مشروع الحرس الوطني بالاحساء / 1220 p  
الرقم: SBG-SANG-BHK-P-1220-ATC-000952

### الموضوع : متابعة تنفيذ الاعمال بموقع الأحساء

CONSULTANT:		CLIENT:		CONTRACTOR:	
دار الحياض DAR AL HAYADH ARCHITECTURE & ENGINEERING		المملكة العربية السعودية الحرس الوطني وكالة الشؤون الفنية الإدارة العامة للمشروعات 		مجموعة بنادر السعودية SAUDI BINLADIN GROUP ARCHITECTURE & BUILDING CONSTRUCTION	
SITE REPORT FOR MECHANICAL WORK					
PROJECT	SAUDI NATIONAL GUARD HOUSING PROJECT			R. NO	1
LOCATION	AL HASA			DATE	21.01.2015
DISCIPLINE				DISCIPLINE	MECHANICAL WORK
ITEM	DESCRIPTION			COMMENTS

المشروع : إسكان الحرس الوطني بالإحساء

# DRAINAGE SYSTEM

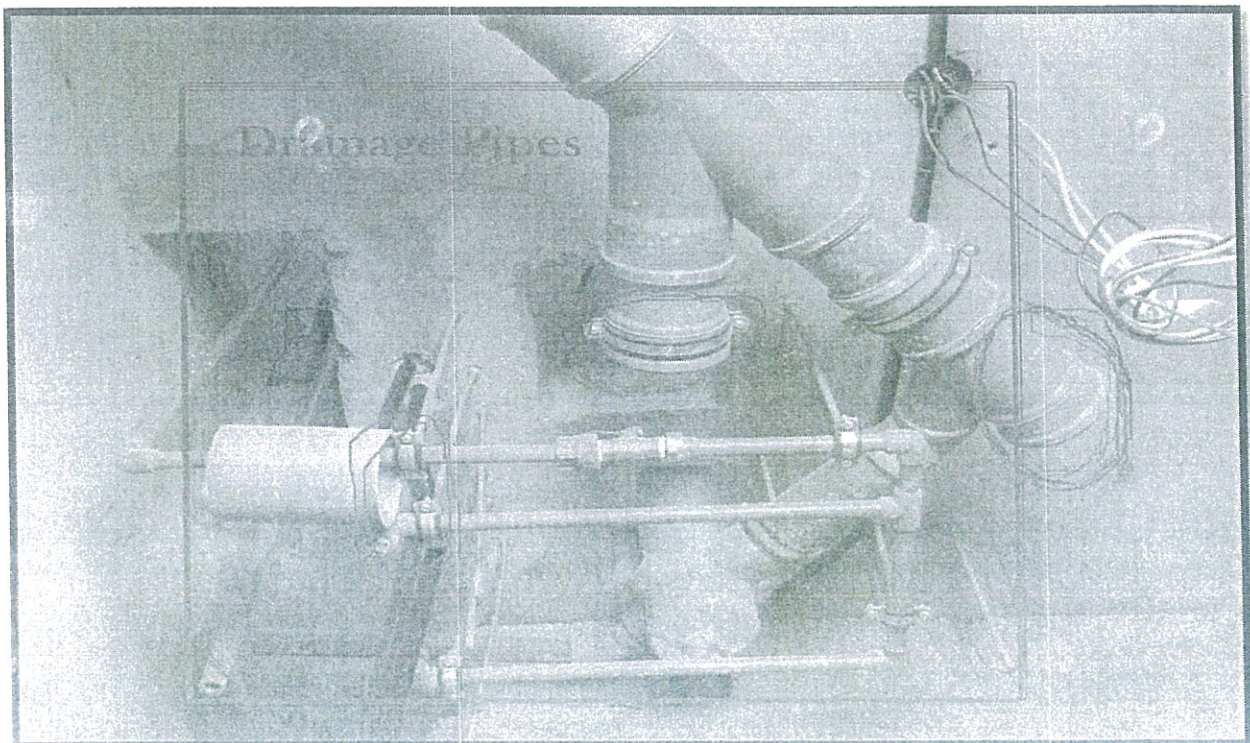
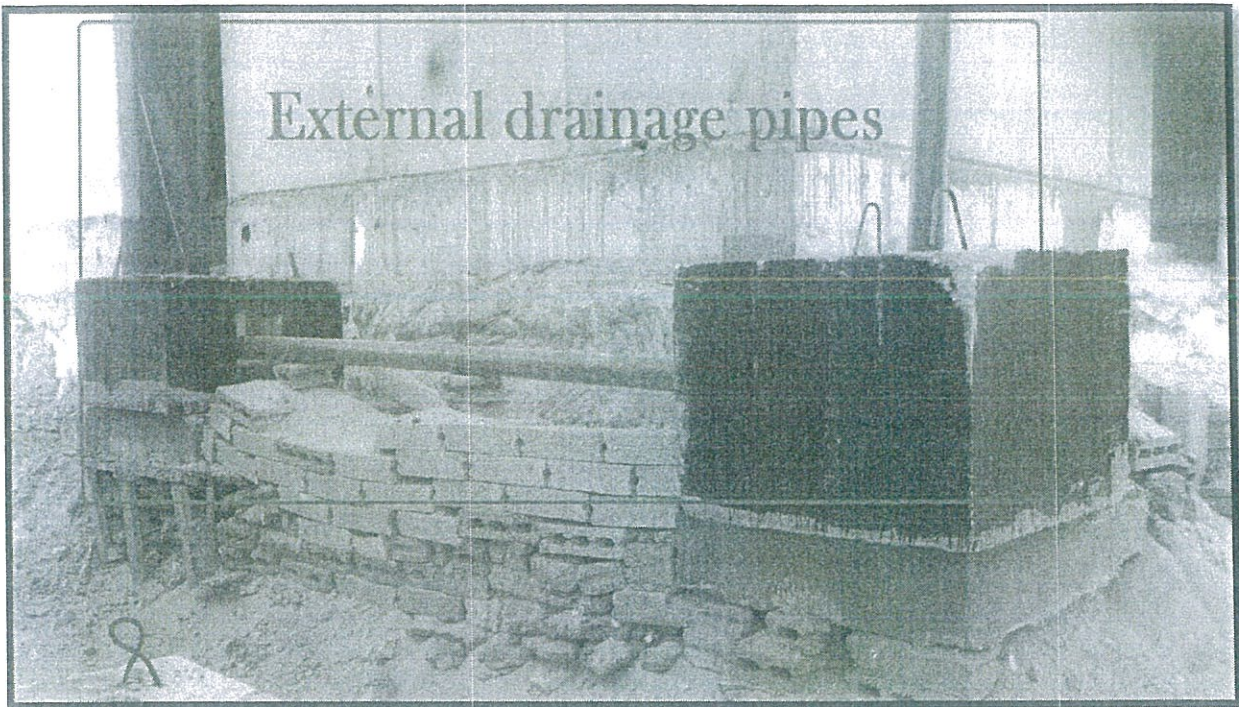
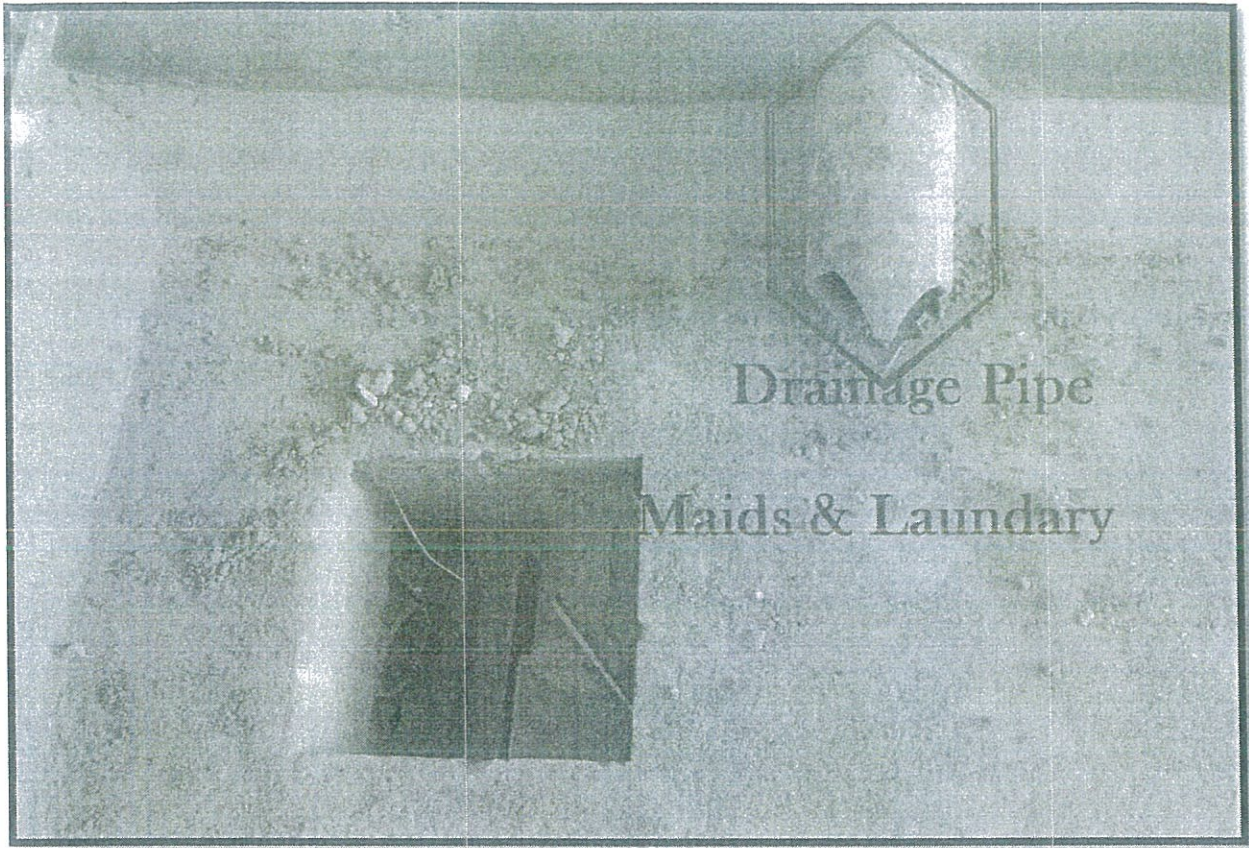
# Installation & Protection of pipe not done as per specification.

**# End of the pipes to be cover by plug or cap for protection.**

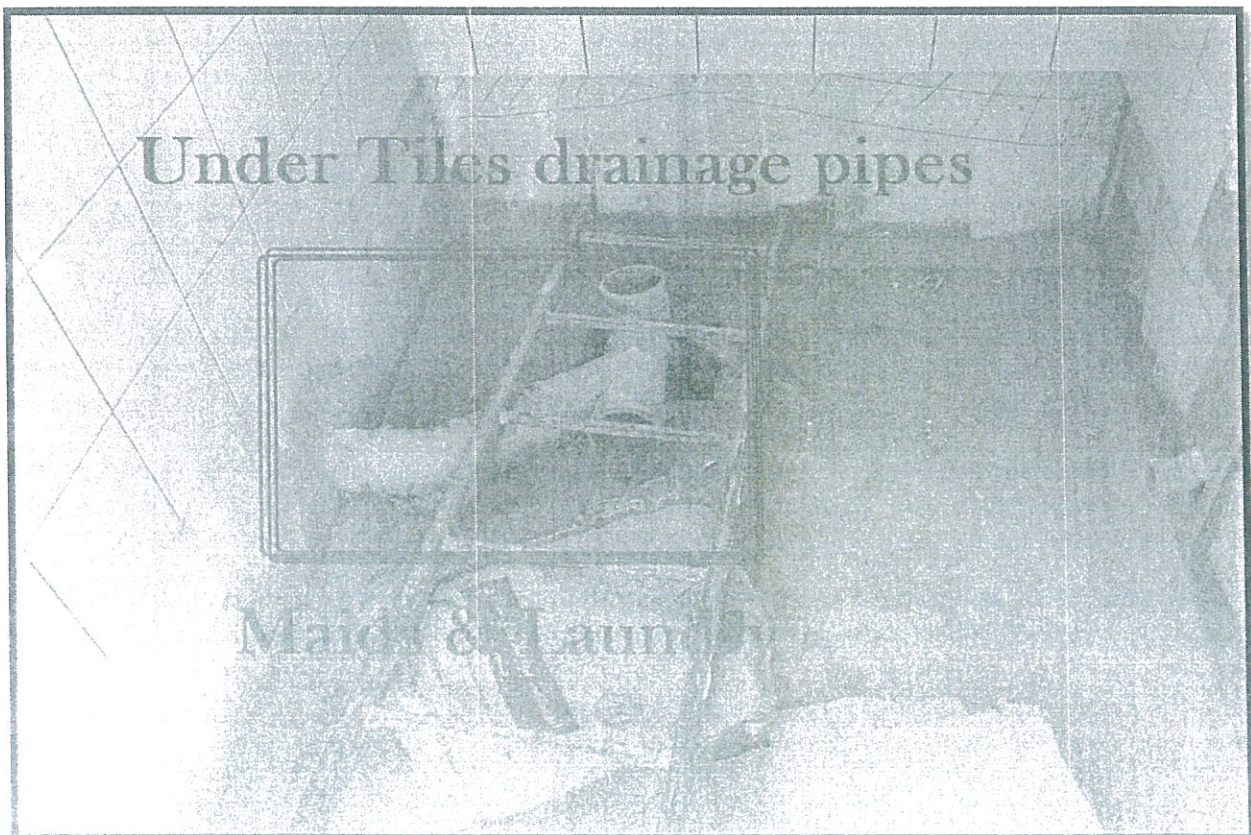
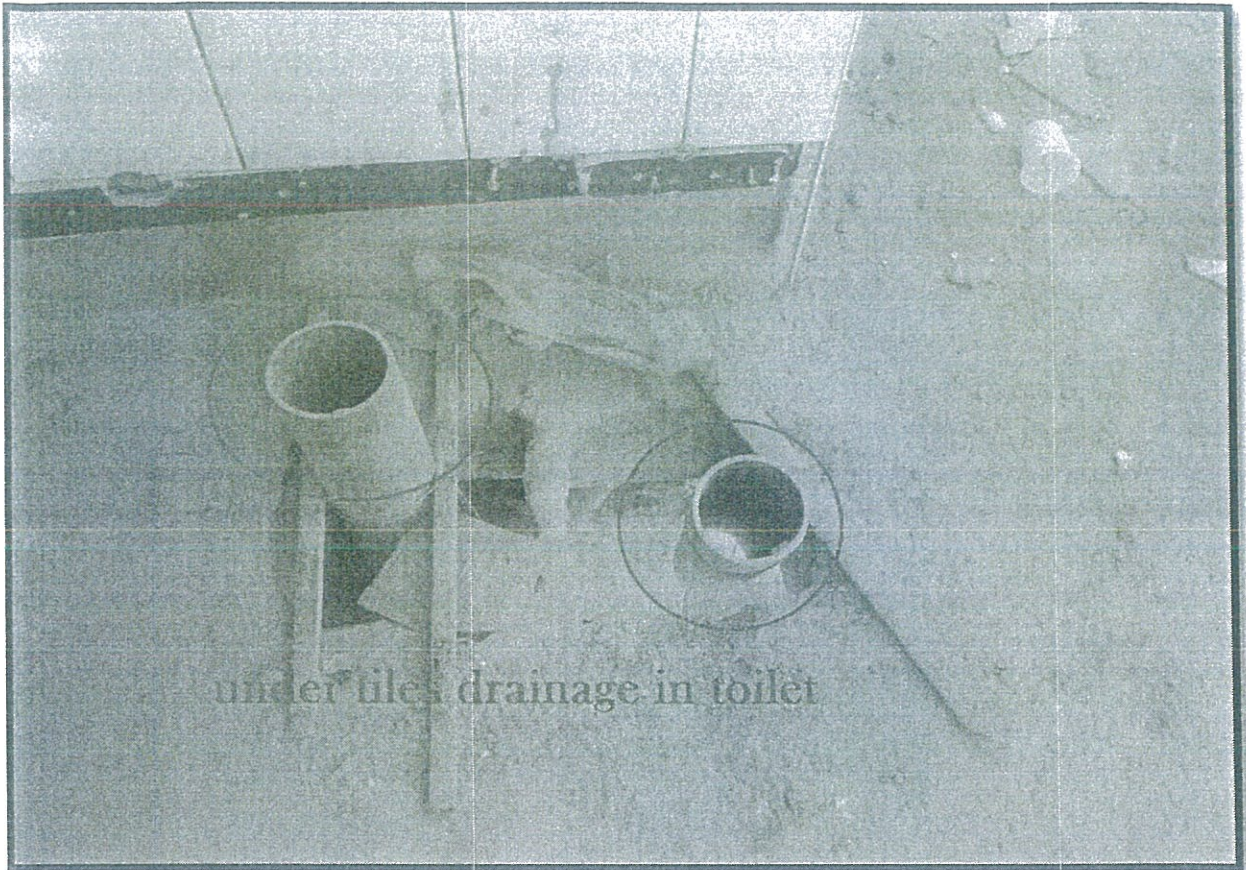
#straightness of pipes not doe as per specification.

## WATER SUPPLY SYSTEM

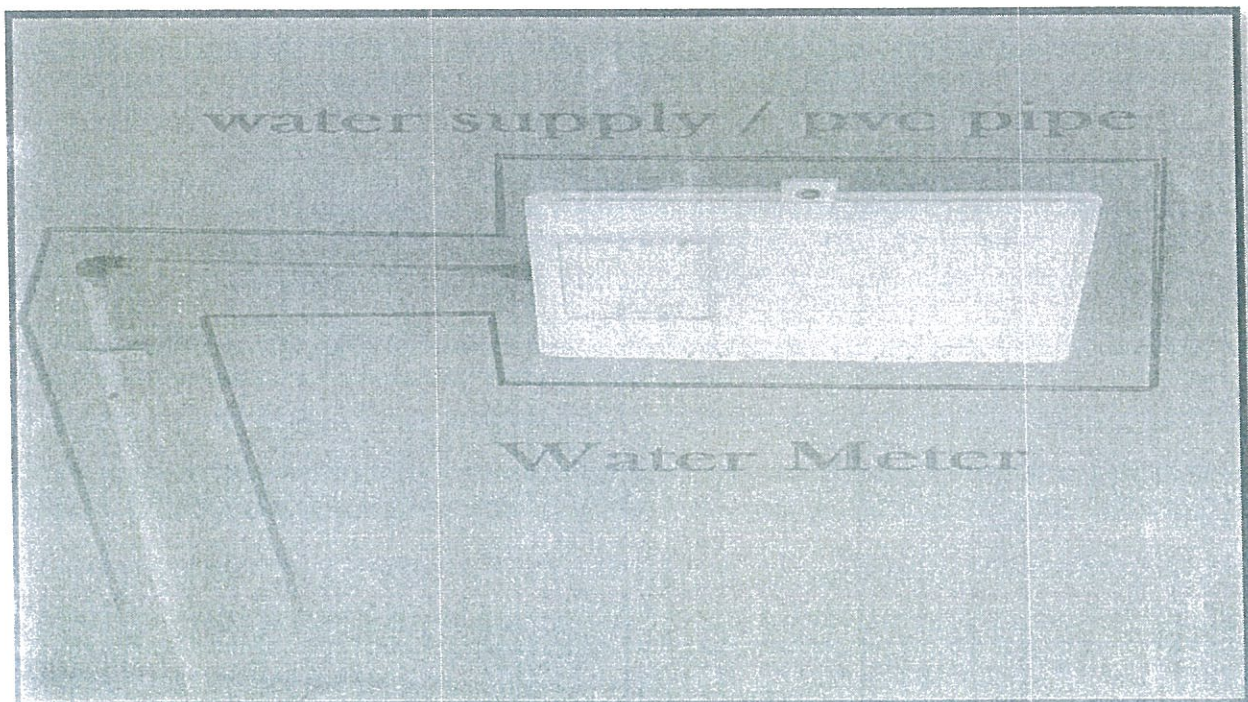
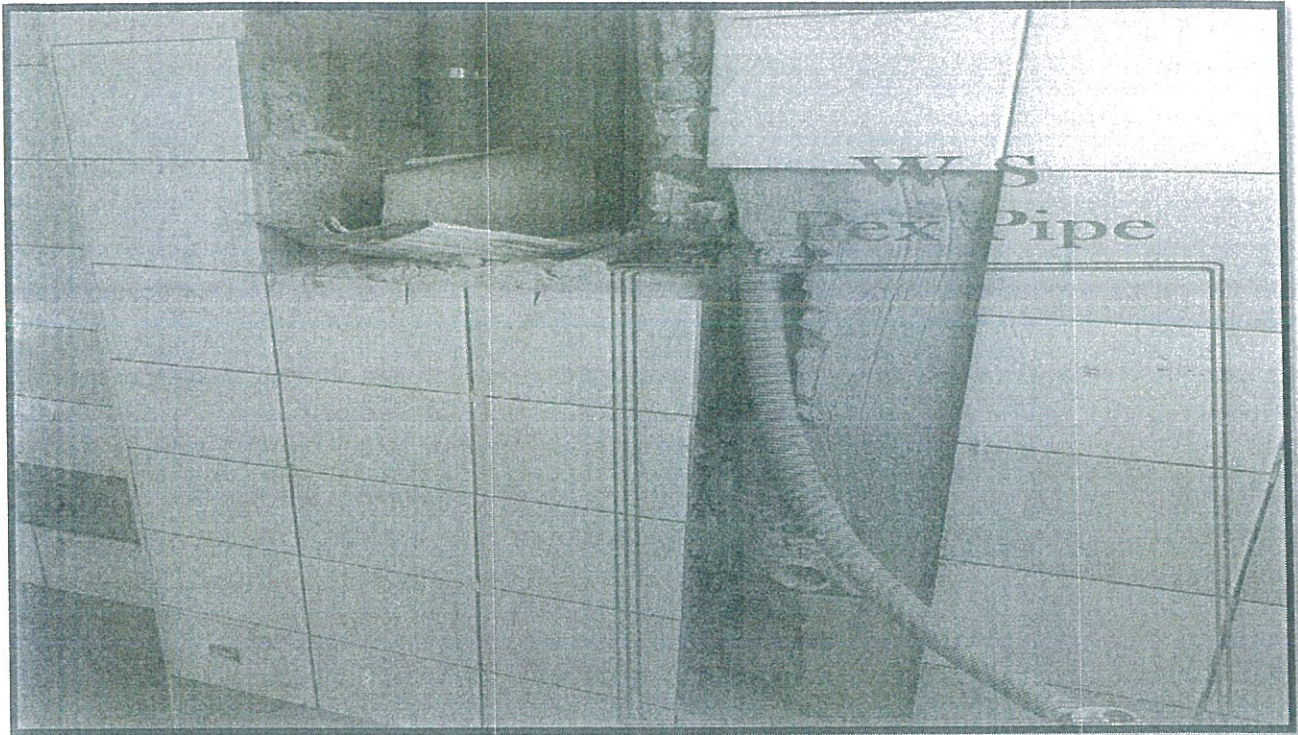
# Installation & Protection of pipes not done as per specification.

# End of the pipes to be cover by plug or cap for protection.

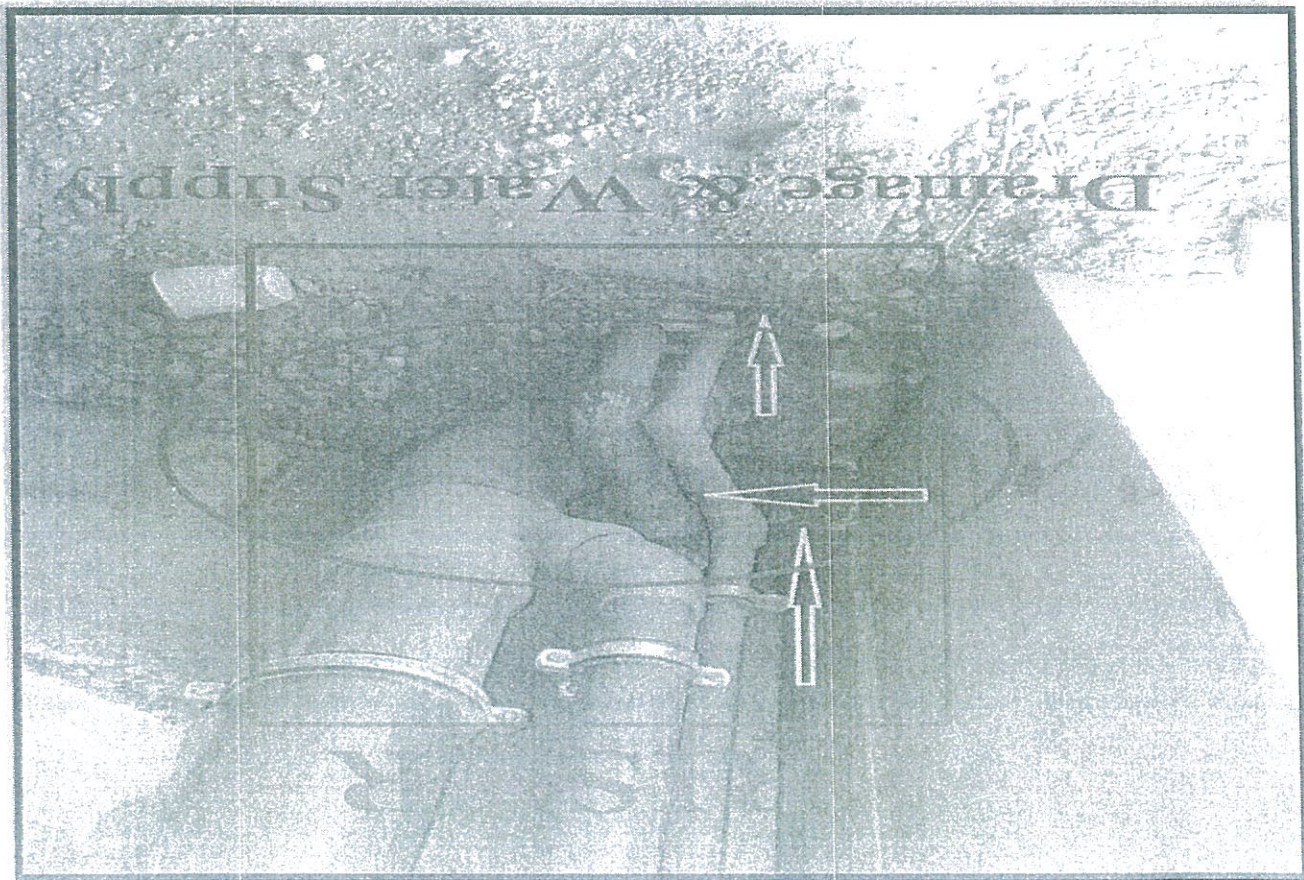
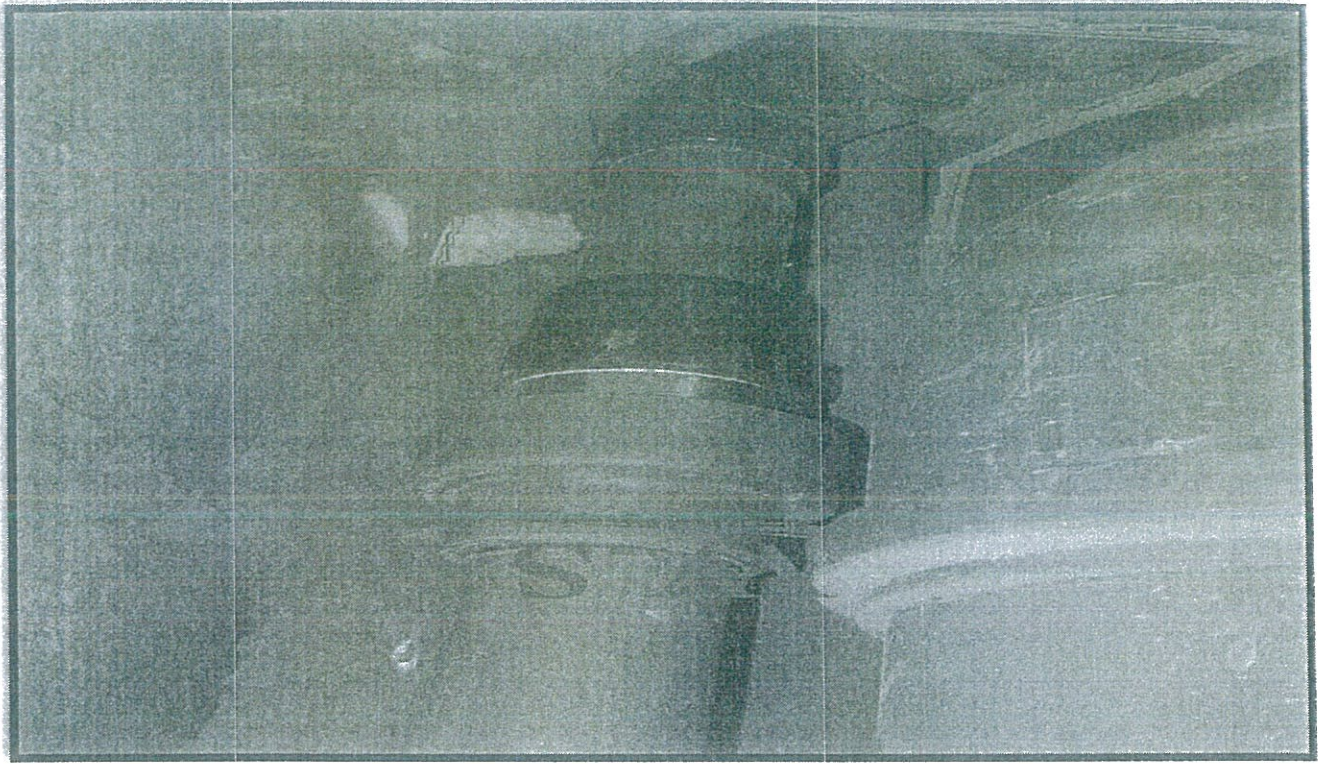
#straightness of pipes not doe as per specification.

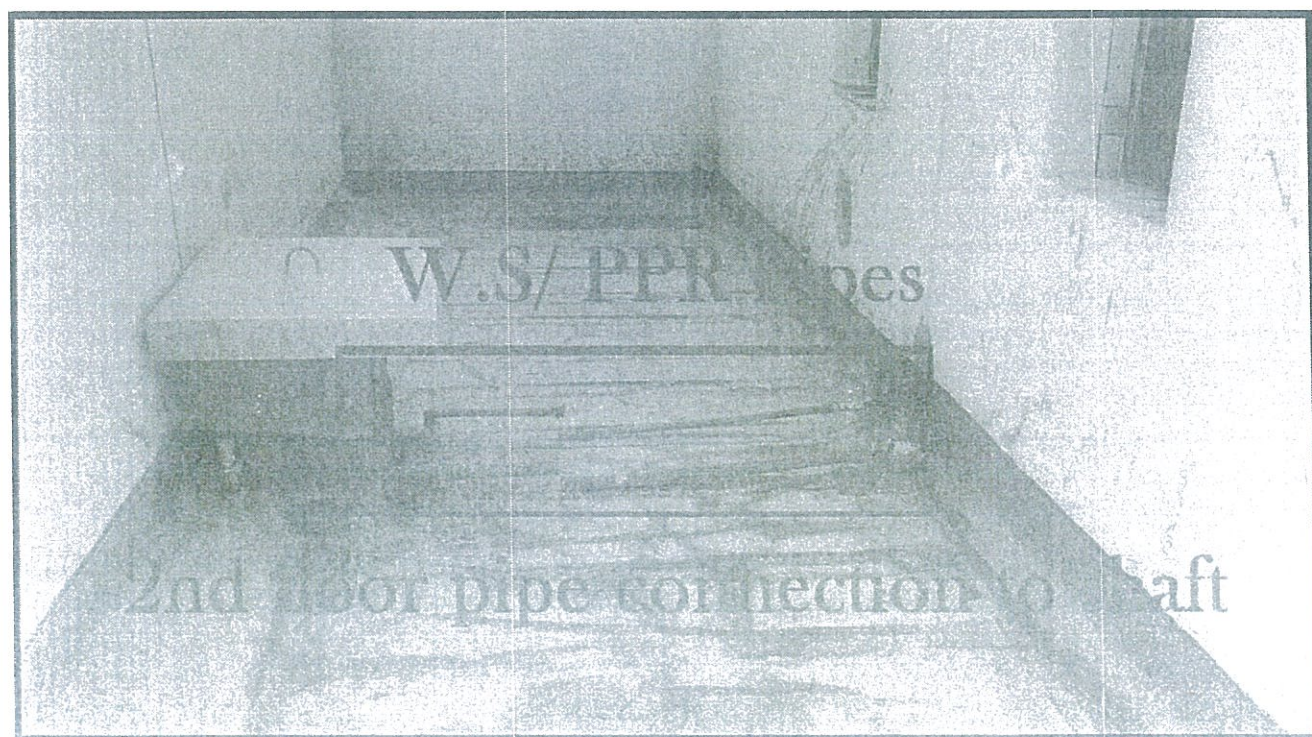
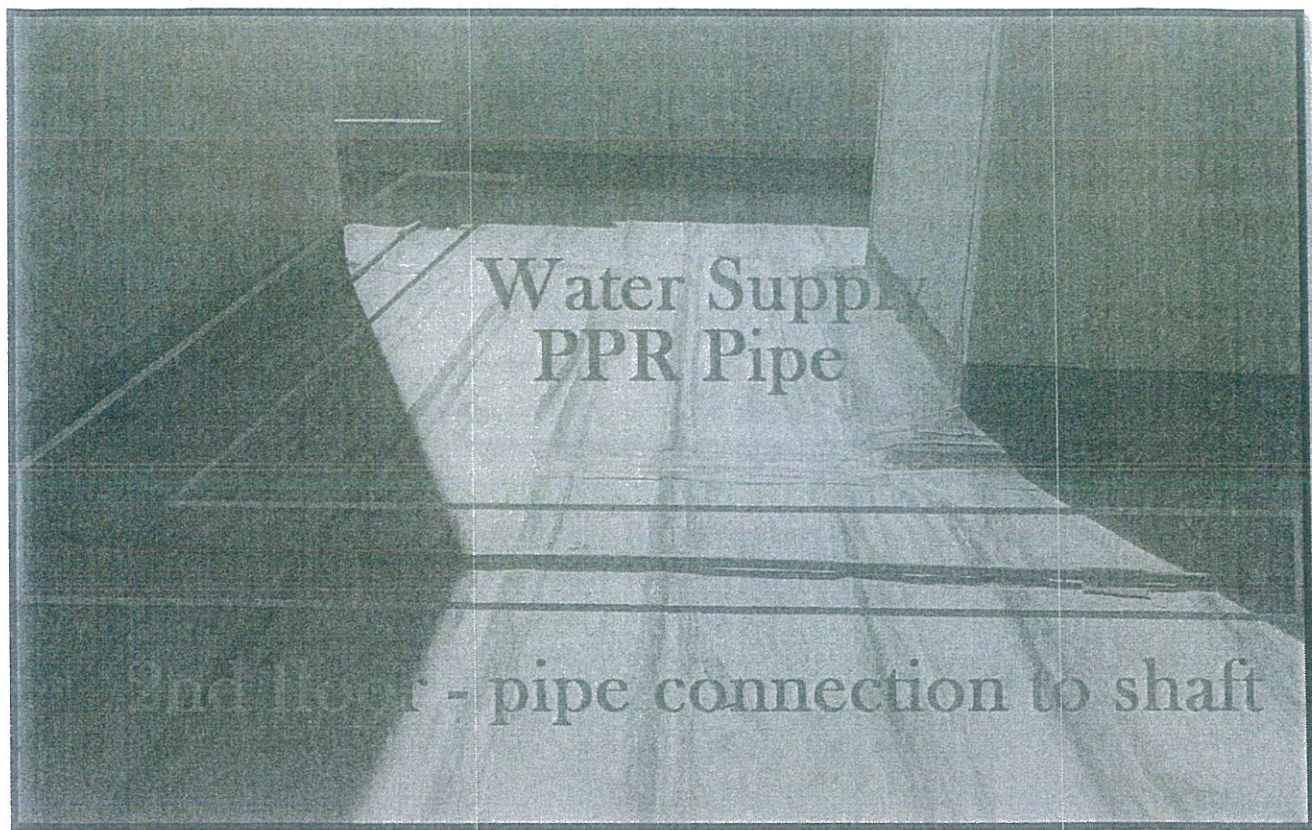
# The exposed pipes should be covered from the sun.
